INFORME TÉCNICO DE FISCALIZACIÓN AMBIENTAL

HUMEDAL RÍO LLUTA

DFZ-2018-950-XV-RCA-IA

MARZO 2018

Fotografía 9.

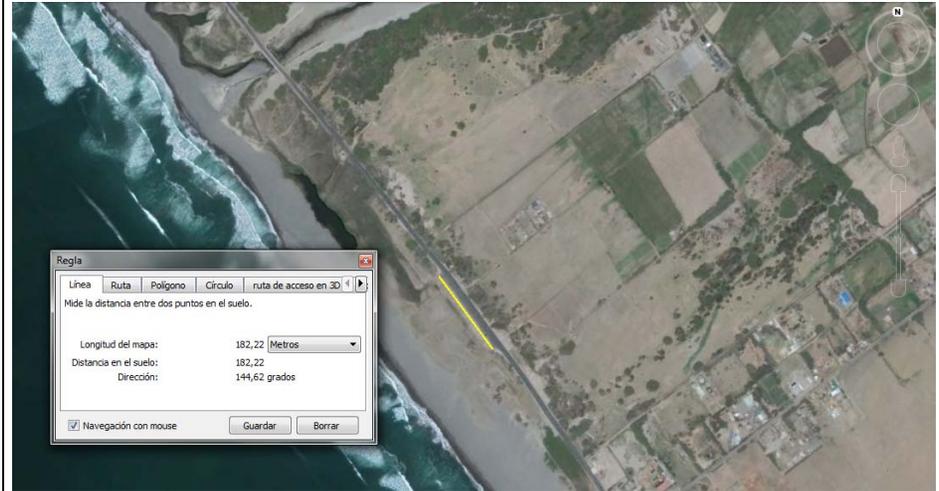
- Inexistencia de vigilantes en el sector.
 - En el estacionamiento sur, se evidenció capacidad para aparcar una cantidad aproximada de 30 a 40 vehículos (Fotografía 9, Imagen 1).

Estacionamientos ubicados aledaños al área del proyecto.
